DETERMINAZIONE DEL DIRIGENTE SERVIZIO VIA e VINCA 15 settembre 2022, n. 314

[ID VIA 668] - Art. 19 del D.lgs. n. 152/2006 e ss. mm. ii. - Istanza di verifica di assoggettabilità a VIA relativa alle "Opere di chiusura definitiva del I e del II lotto di discarica e impianti connessi in località "Puro Vecchio" Trani (BAT). Proponente: AMIU Trani S.p.a.

Parere ARPA Puglia prot. n.61679 del 12/09/2022

Interventi di progetto (da elaborato T.1.3 – Inquadramento interventi di progetto)

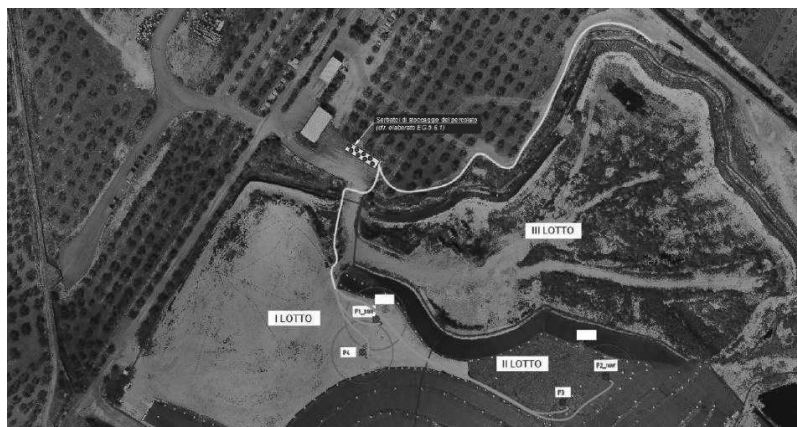
Il progetto aggiornato alle integrazioni pervenute nel mese di giugno 2022 prevede le seguenti opere¹:
